INFORME DE AUDITORÍA

PROYECTO MÁS BOSQUES PARA MEDELLÍN

**SECRETARÍA DEL MEDIO AMBIENTE DEL MUNICIPIO DE
MEDELLÍN**

AUDITORÍA DE VALIDACIÓN Y VERIFICACIÓN

Figura 2. Recorridos en campo proyecto MBM

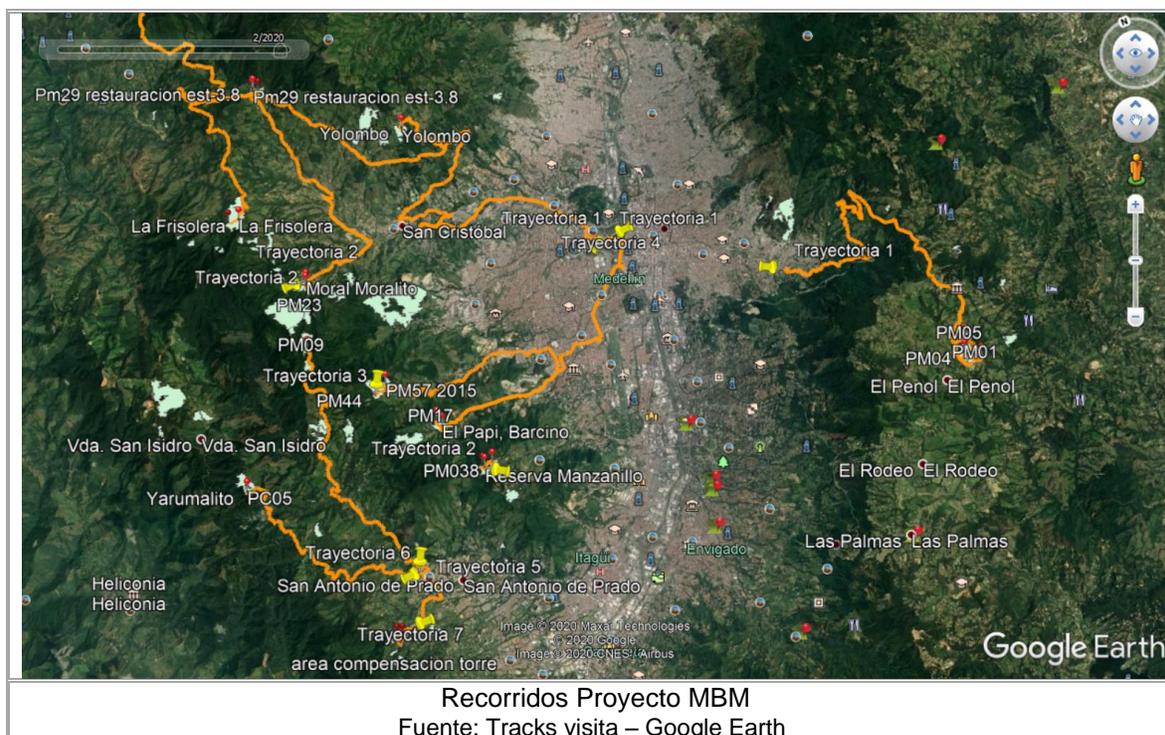
La validación y verificación de las actividades del proyecto se realizó adelantando un muestreo del 5% por estrato de los rodales plantados teniendo en cuenta los desplazamientos y las condiciones del terreno. Figura 2.

Resultado de la visita en campo y la revisión de las parcelas del inventario forestal inicial (Modelo Plantación comercial, Modelo Silvopastoril y Modelo de Regeneración Natural Asistida) fue necesario que el proyecto realizara un replanteo en cuanto al monitoreo realizado y la consideración de los modelos de Plantación comercial y Sistemas Silvopastoriles para esta primera verificación. Dado que en la visita no se encontraron cuatro de las parcelas usadas para la estimación del carbono y que por análisis de elegibilidad y tenencia de la tierra salieron otras parcelas, ya que la ubicación quedó por fuera de estas áreas.
